Referanser:
Dykkar:
Vår: 22/414 - 22/4460

Førebels svar - søknad om delvis riving av driftsbygning samt oppføring av ny gbnr 28/5, Andvik

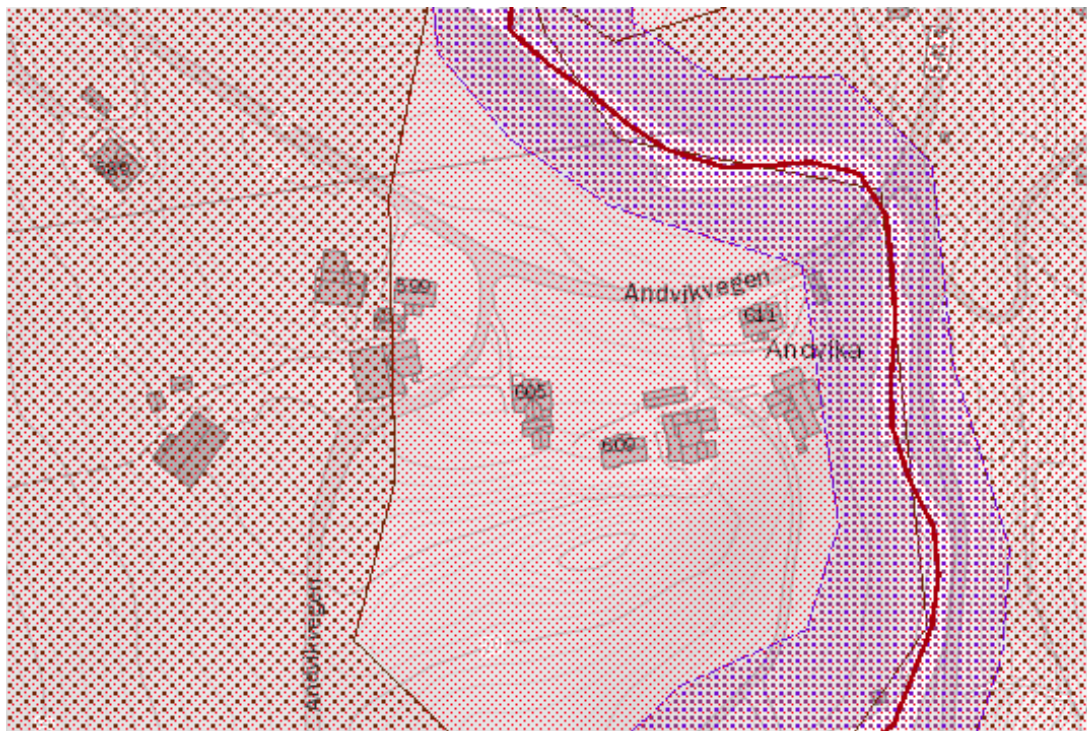
Omsøkt tiltak ligg innanfor aktsemdområde for snøskred samt jord- og flomskred som vist på utklipp frå aktsemdkartet til NVE under. For å oppfylle krav i teknisk forskrift (TEK17) § 7-3 er det nødvendig at fagkunning geolog vurderer skredfare for omsøkt tiltak før kommunen kan handsame byggjesøknaden.
